VAN KLOOSTERTUIN TOT CULTUURPLEIN

ONDERZOEK NAAR
DE VERBOUWPLANNEN VAN
CENTRUM VOOR DE KUNSTEN
'T KLOOSTER
EN DE ONTWIKKELING VAN
HET KLOOSTERPLEIN
TOT CULTUURPLEIN

VAN DIJK, VAN SOOMEREN EN PARTNERS
I.S.M. VISSER EN ROGGE BAND BOUWTECHNIEK

AMSTERDAM, JUNI 2001

ALGEMEEN

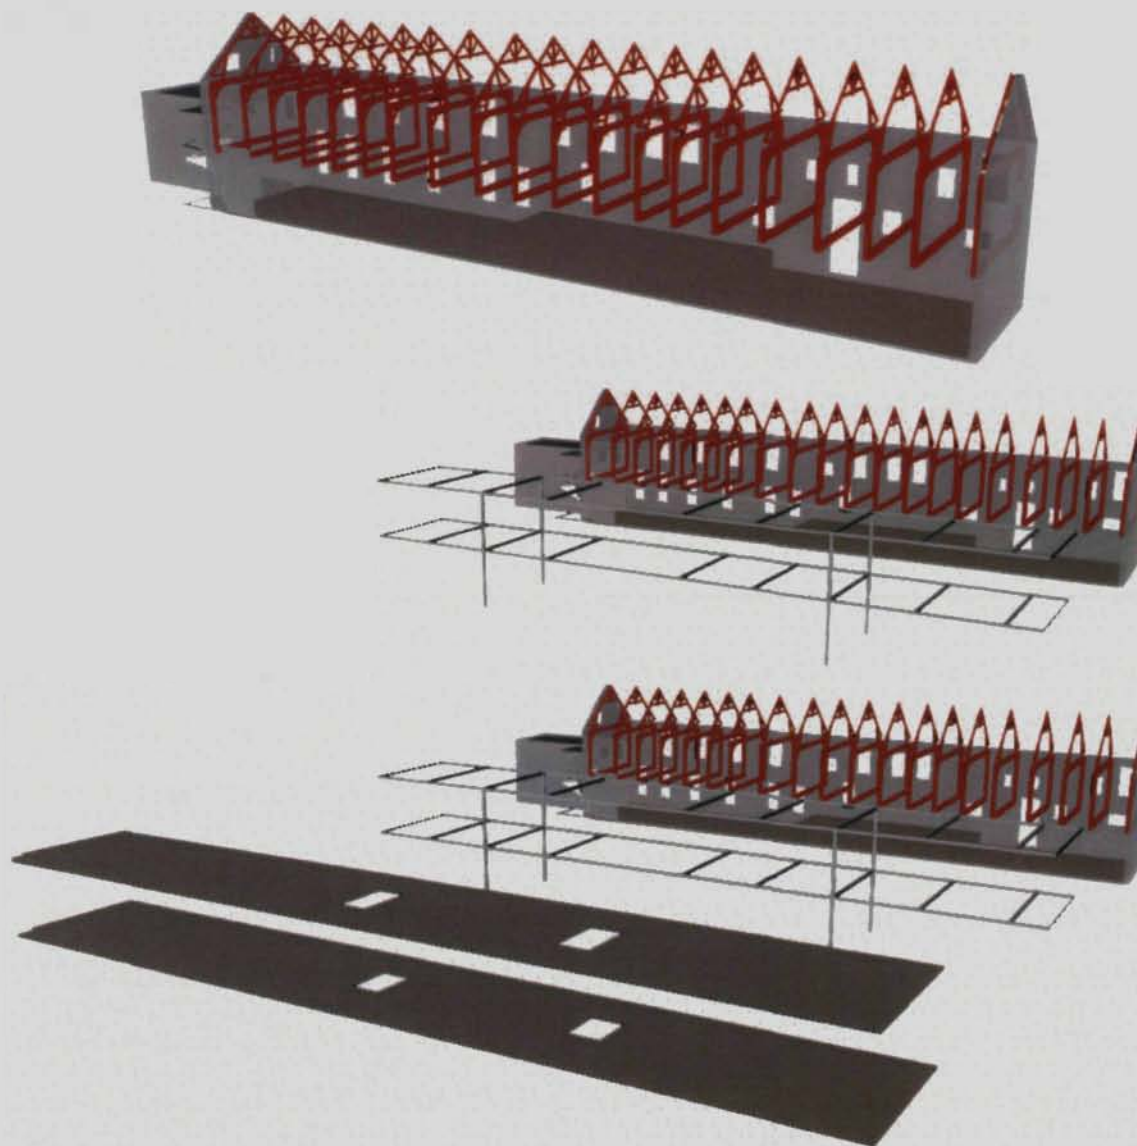
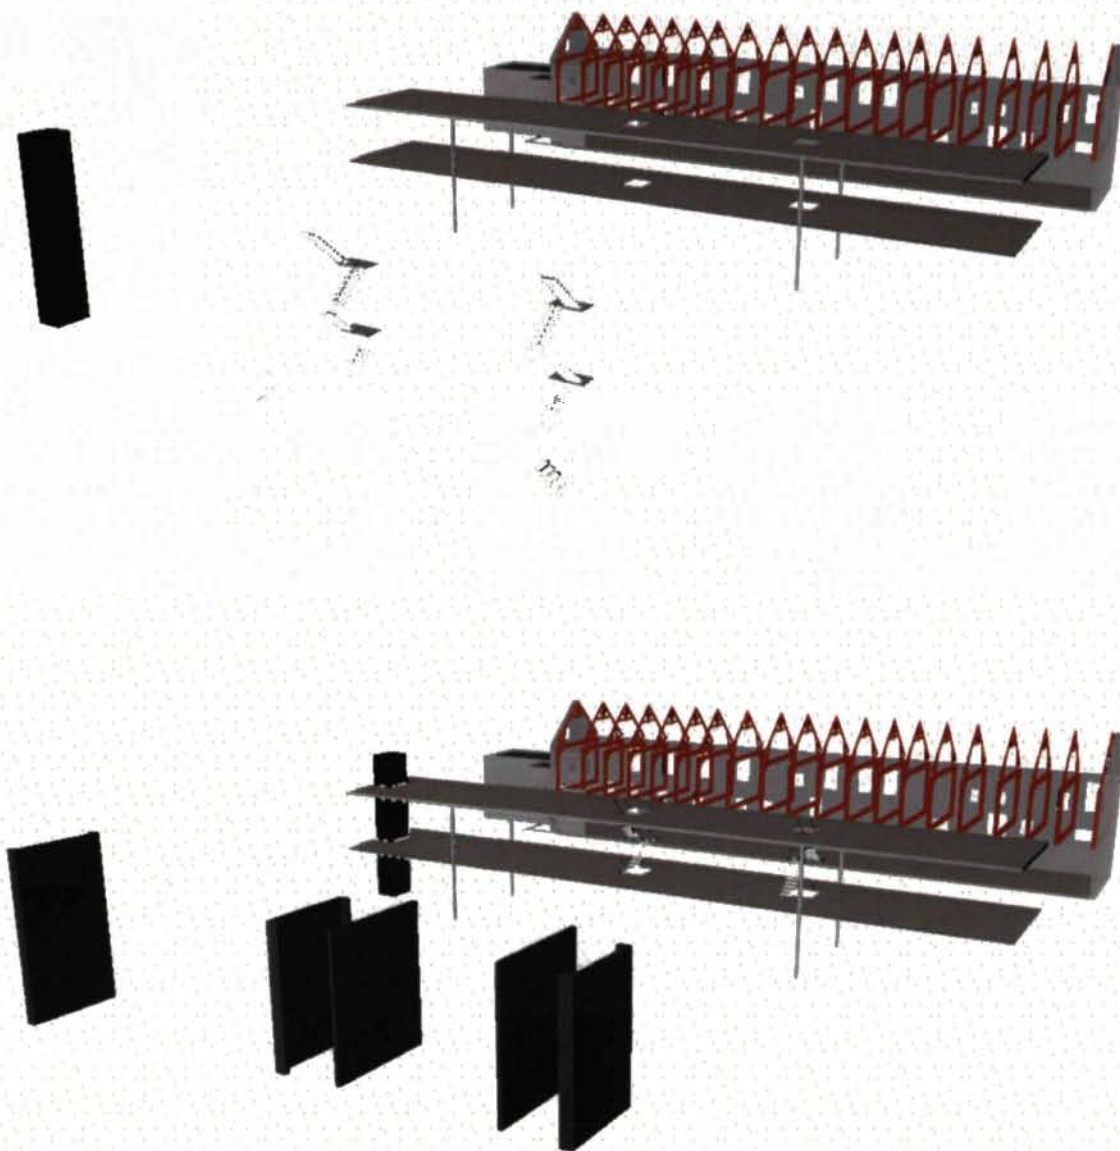
Het conceptplan zoals gepresenteerd door Victor Schölvinck is helder van opzet en er wordt op basis van goede uitgangspunten omgegaan met de aanpak van het casco van het oudbouwdeel. Zoals bij ieder conceptplan zullen nog de nodige verfijningen aan het plan toegevoegd worden tijdens het verdere ontwerp- en bouwvoorbereidingsproces.

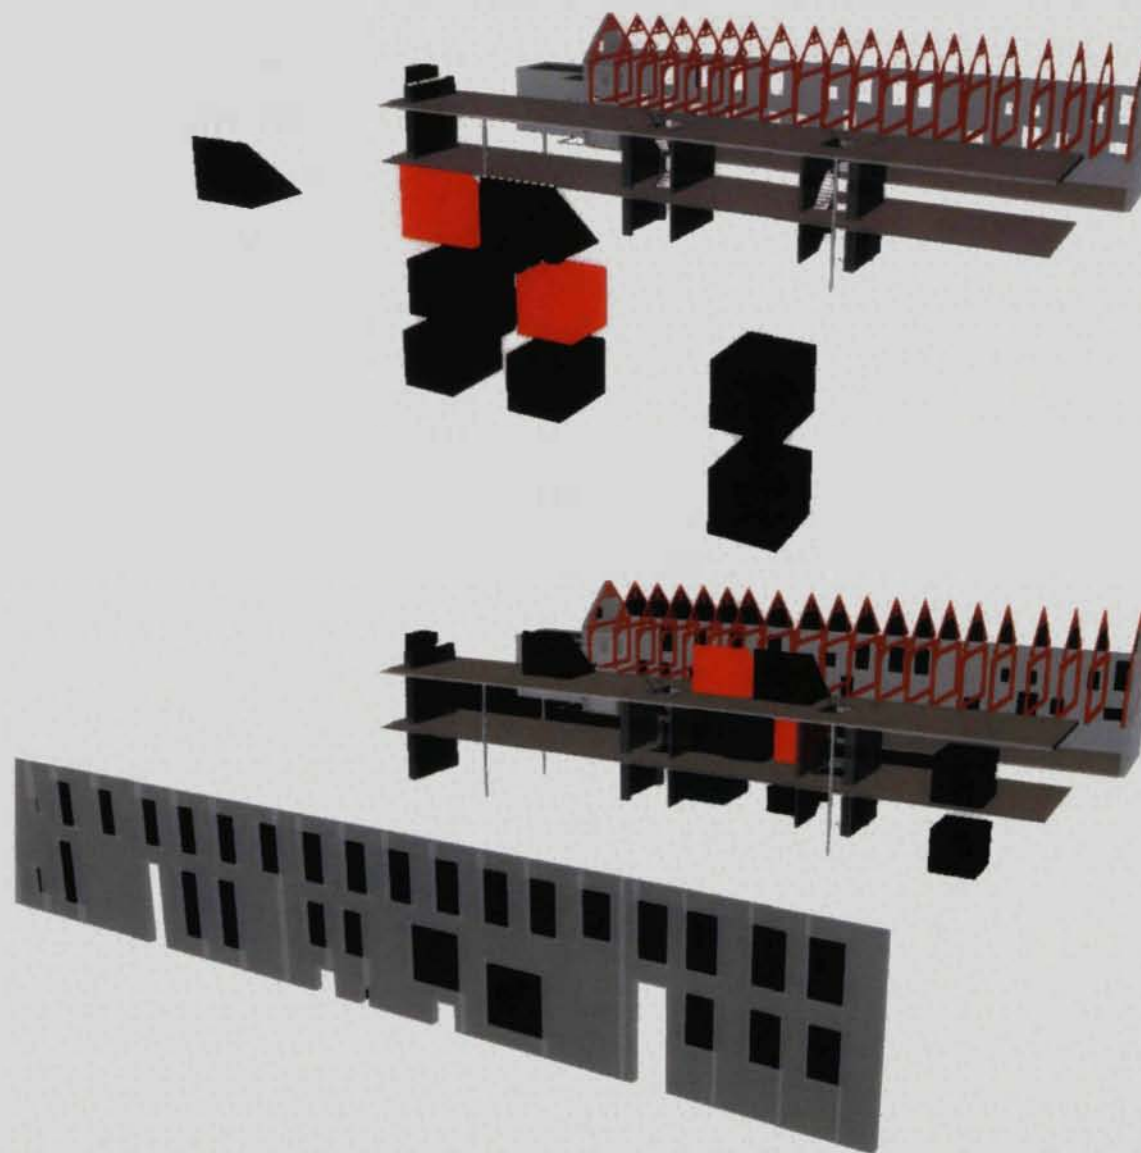
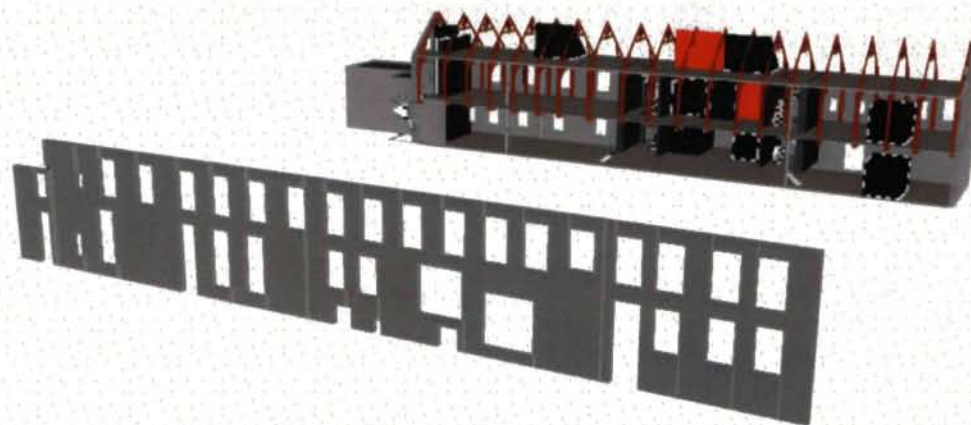
- Voor het compartimenteren van de ruimten onderling en in hoofdzaak de trappenhuisen zullen nog enige brandwerende scheidingen

moeten worden aangebracht om goede vluchtwegen te garanderen. Tevens zullen de gebruiksruimten, die in het plan in open verbinding met elkaar staan, ook door middel van brandscheidingen moeten worden afgesloten.

- Ten aanzien van het dak denken we dat het beter zal zijn de geschilderde pannen te vervangen. Als dit wordt gedaan is het aan te raden het dak aan de buitenzijde van het dakbeschot te isoleren. Mocht dit op bezwaren rusten t.a.v. het monument dan zal aan de binnenzijde geïsoleerd moeten worden. Het is dan raadzaam goede ventilatie in de constructie te verzorgen.

- In het algemeen zijn we van mening dat te weinig toiletgroepen in het plan aanwezig zijn in zowel het oudbouwdeel als het nieuwbouwdeel. De ruimte die hiervoor moet worden gemaakt zal ten koste gaan van de overige functies.

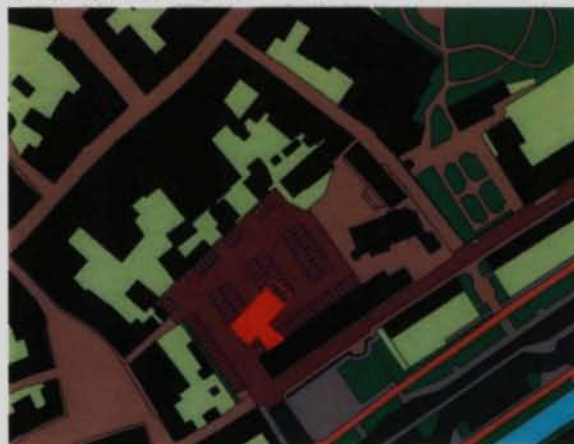
De beide plannen van 't Klooster hebben marginale invloed op het Kloosterplein. De gevolgen van het eerste schetsplan zijn het minst ingrijpend. Er zullen circa 25 parkeerplaatsen opgeheven moeten worden en de capaciteit van de markt zal met ongeveer 20% verminderen. Het schetsplan heeft minimale invloed op de voetgangersbewegingen op het plein (die in de huidige situatie ook verstoord wordt door geparkeerde auto's). Ruimtelijk zal het Kloosterplein alleen iets kleiner worden. De doorgang tussen 't Klooster en de Catharinakapel zal door het plan worden versmald.

De gevolgen van het uitgewerkte plan zijn verstrekkender. De parkeercapaciteit zal met ongeveer de helft afnemen. De inpassing van de markt zal door het insteken op het plein niet alleen in capaciteit afnemen maar bovendien in samenhang worden beperkt. De invloed voor de voetgangersbewegingen over het plein is voor het uitgewerkte plan eveneens minimaal vanwege de al aanwezige verstoring door geparkeerde auto's. De ruimtelijke invloed op het plein is ingrijpender. Er wordt feitelijk een nieuw gebouw toegevoegd op het plein verbonden met 't Klooster. Hiermee wordt het plein opgedeeld in verschillende plekken. Een ruimte die de toegang vanaf de Vtringasingel vormt, een ruimte tussen de nieuwe aanbouw en de Catharinakapel en de doorgangsruimte aan de noordzijde.
